Sayı : 90852262-301.03-E.879
Konu : Alanya, Mahmutlar Mah. 748 parsel
İtiraz.

KONU: 1,2,3,4,5,6,7,8,9,10,11 ve 12 NOLU İTİRAZ DİLEKÇELERİ ve ALANYA BELEDİYESİNİN DÜZENLEMELERİ DOĞRULTUSUNDA HAZIRLANAN 748 NOLU PARSELDE İMAR PLANI DEĞİŞİKLİĞİ

1/1000 ÖLÇEKLİ UYGULAMA İMAR PLANI DEĞİŞİKLİĞİ AÇIKLAMA RAPORU
1. PLANLAMANIN AMAÇ VE KAPSAMI

Şekil1:Mevcut – Öneri 1/1000 Ölçekli Uygulama İmar Planı

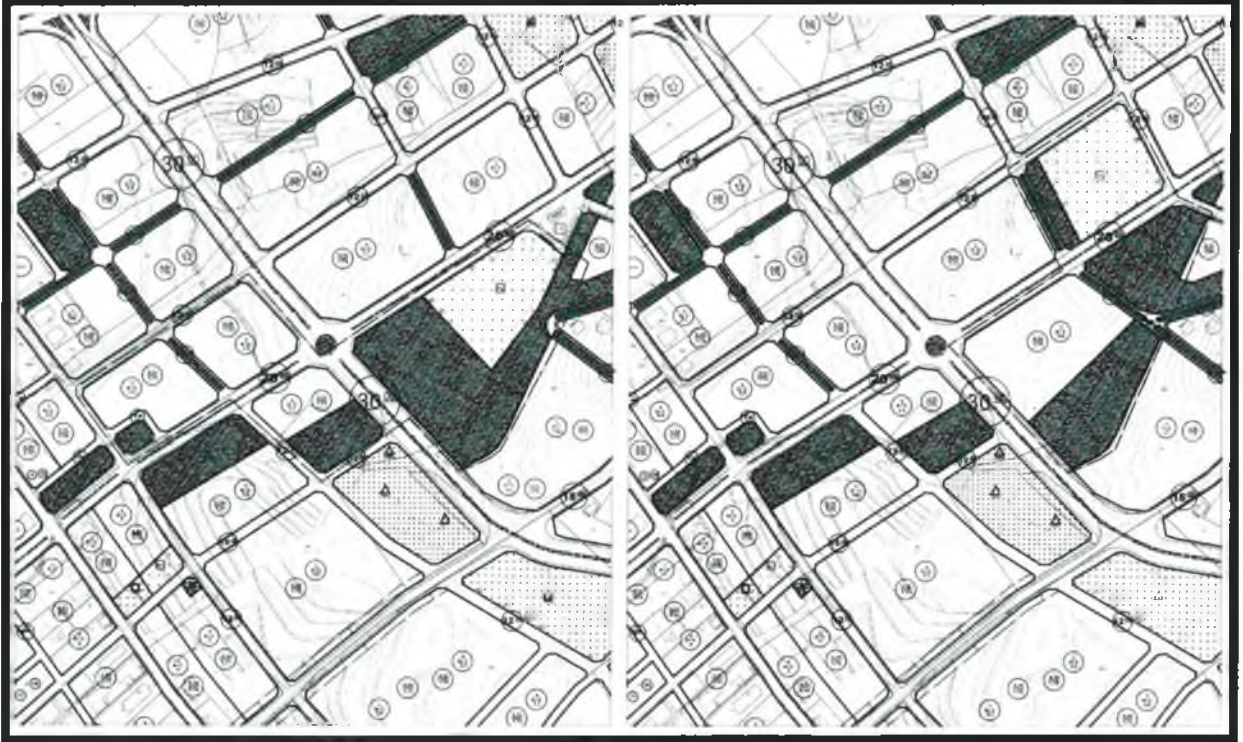
Soz konusu dilekçelerde konut alanlarının bir arada düzenlenmesi talep edilmiştir.

Söz konusu dilekçelerde 748 parsel üzerindeki konut alanlarının bir arada düzenlenmesi talep edilmiştir.

Mahmutlar Belediyesi tarafından yapılan imar planında yerleşim alanı(konut) iken, tarafınızdan yapılan son düzenleme ile arsamızın doğu kısmında bulunan kısmı BHA VE PARK alanı olarak görülmektedir. Bu alan 20 ve 30 metre yola cephe ve yaklaşık 24.000 metrekare büyüklüğündedir. Arsamızın bütün parsellerde olduğu gibi yol, park, BHA gibi kısımların çıktıktan sonra kendi parseliniz içinden kalan kısmın tarafınıza bırakılmasını istiyoruz. Bu 24.000 metrekarelik alanın büyük çoğunluğunun daha önce askıya çıkan 1/1000 planda olduğu gibi tarafınıza bırakılmasını istiyoruz. Gerekirse temsilei olarak komisyona gelebilir, bu konuları müzakere edebiliriz. Park ve BHA alanları, arsamızın kuzeyinde bulunan ibadet alanının yanına alınmasını istiyoruz. Daha sonra yapılacak imar çalışmalarında da başkalarının yerini biz ya da bizim yerimizin başka birilerinin olmasını istemiyoruz. Arsamızın büyüklüğü düşünüldüğünde bu doğal hakkımız. Plan ve imar çalışmalarında bunun yapılması da mümkün.

Arsamızın büyük bölümü güney kısmı 1.75 EMSAL 5 KAT İMARLI İKEN; kuzey kısmı 1.05 EMSAL 3 KAT İMARLIDIR. arsamızın 1.05 EMSAL 3 KAT İMARLI KISMININ 1.75 EMSAL 5 KAT İMARA ÇIKARILMASI arsamızın bütünlüğü açısından adaletli olacaktır. 1/1000 plana bakıldığı zaman Mahmutların batı bölgelerinde aynı emsalde olan, denize bizim arsamızdan daha uzakta kalan arsaların 1.75 EMSAL 5 KAT İMARLI olduğu görülmektedir. Bunun adalet ve eşitlik ilkesine aykırı olduğunu düşünüyorum.

Mevcut plan kararları tekrar gözden geçirilmiştir. Parselin kuzey batısındaki mevcut plan da bulunan B/H/A ve Park alanı komisyon kararı ile yeniden düzenlenerek B/H/A ve parkın bir kısmı 20m'lik yola kuzeyine alınmış olup aynı yerdeki konut alanı 30m'lik yola cephe alacak şekilde düzenlenmiş, mevcut yol bağlantıları ve Park alanları plan bütünlüğüne uygun olacak şekilde tekrardan düzenlenmiştir.

Parselin kuzey batısındaki mevcut planda bulunan B.H.A. ve Park Alanı komisyon kararı ile yeniden düzenlenerek B.H.A ve Park Alanının bir kısmı 20m. lik yolun kuzeyine taşınmış olup aynı yerdeki konut alanı 30m. lik yola cephe alacak şekilde düzenlenerek mevcut yol bağlantıları ve Park Alanları plan bütünlüğüne uygun olacak şekilde düzenlenmiştir.
